**Avis délibéré**  
**de la Mission régionale d'autorité environnementale**  
**Provence-Alpes-Côte d'Azur**  
**sur le projet de création d'un lac d'agrément dans le vallon de**  
**Pélourenq à Dévoluy (05)**

**N° MRAe**  
**2023APPACA14/3341**

Figure 3: Projet de création du lac d'agrément (source : étude d'impact)

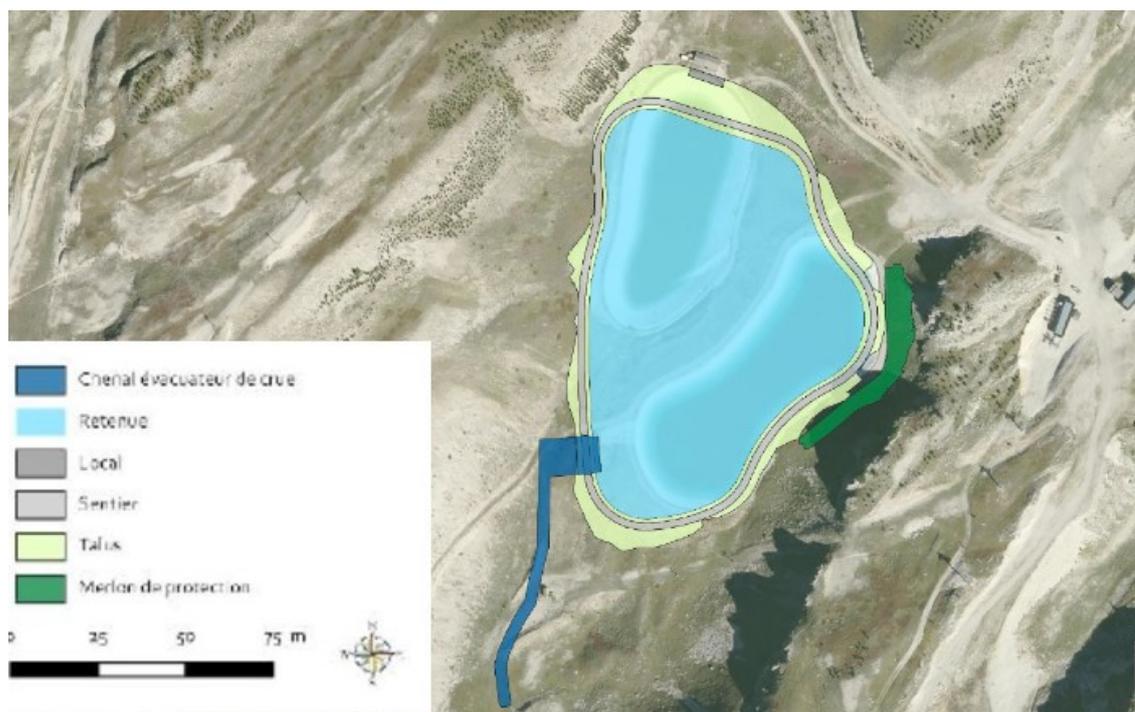
De plus, la MRAe constate que les raisons pour expliquer ce choix d'une capacité de près de 50 % supérieure à celle des retenues existantes ne sont pas données dans l'étude d'impact.

Les mesures prévues dans l'étude d'impact ne garantissent pas pleinement l'insertion paysagère du projet. Le projet de retenue collinaire nécessite en effet des terrassements et la construction d'une digue importante côté aval, qui contredit le relief naturel, le plan d'eau perdant ainsi toute possibilité d'être perçu comme résultant de la présence d'une combe humide liée à la morphologie du site. Cette artificialisation, perceptible en vision lointaine, se trouve encore renforcée par la largeur du chemin de berge, la mise en place d'un merlon anti-éboulements au pied des masses rocheuses au sud-est et la raideur des pentes.

En vue rapprochée, la clôture périphérique doublée d'un grillage, qui s'interpose entre le chemin périphérique et l'eau, coupe l'usager de ce qui pourrait être un point d'attraction et ne va pas dans le sens de l'objectif affiché de plan d'eau d'agrément.

***La MRAe recommande de revoir l'évaluation des impacts du projet sur le paysage en s'appuyant sur une analyse objectivée par des coupes, simulations et blocs diagrammes explicatifs et de proposer des mesures de nature à assurer d'une part l'insertion du plan d'eau, de la digue et du merlon de protection dans le site, et d'autre part une ambiance paysagère cohérente avec le projet de création d'un lac d'agrément.***

Figure 5: Localisation du risque de chute de blocs au sud-est des retenues existantes (source : étude d'impact)

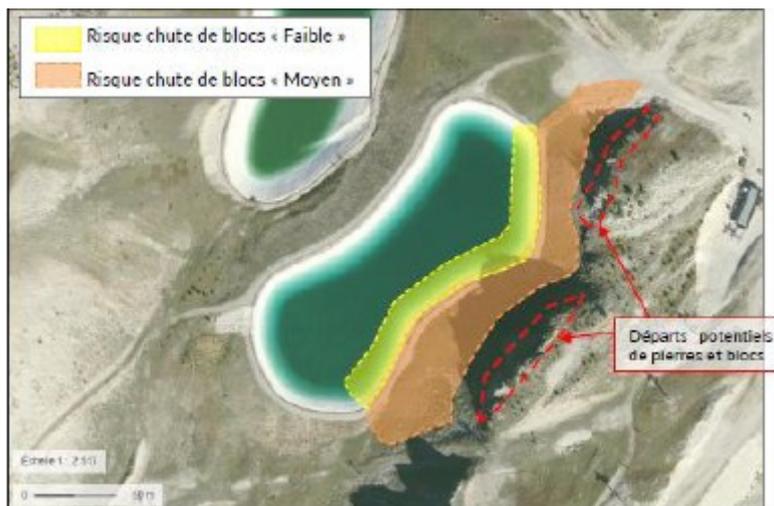
La MRAe constate que l'étude d'impact n'expose pas les conclusions de l'étude géotechnique précitée, de manière à expliciter le choix de la mesure de protection contre les éventuelles chutes de blocs. Pour une complète information du public, l'étude d'impact mériterait d'être complétée sur ce point.
